**Estudio de Impacto Ambiental Categoría II**

**Proyecto:  
“La Valdeza Etapa 6”**

**INFORMACIÓN  
ACLARATORIA**

**Promotor: PROMOTORA LA VALDEZA, S.A.**

Ilustración 2 Superficie destinada al campamento

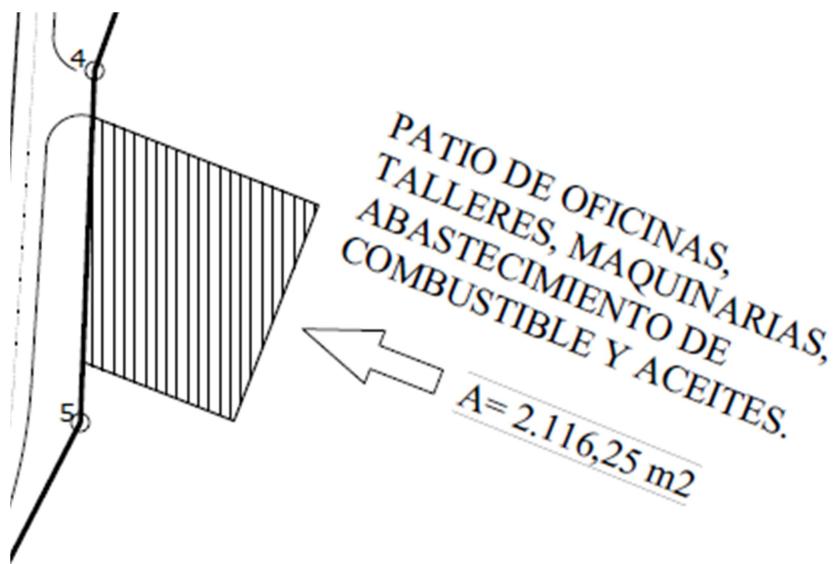
## 6.5 Especificar si el patio de máquinas y abastecimiento de combustibles y aceites se ubicará dentro del polígono del proyecto (construir estructuras para la contención para evitar derrame de sustancias y contaminación del suelo)

El patio para oficina administrativa, talleres, maquinarias y abastecimiento de combustible y aceites se ubicará dentro del polígono del proyecto; tendrá una superficie aproximada de 2,116.25 m<sup>2</sup> y se ubicará entre las coordenadas UTM 975989 mE / 630036 mN y 975914 mE / 630033 mN (WGS84 Error ±3 m). El abastecimiento de combustible se hará mediante un camioncito de servicio (el cual deberá cumplir con las normativas que regulan esta actividad). En el punto previo se describió la plataforma sólida de concreto con una berma o borde que se construirá para evitar que el eventual derrame de sustancias químicas peligrosas llegue directamente al suelo.
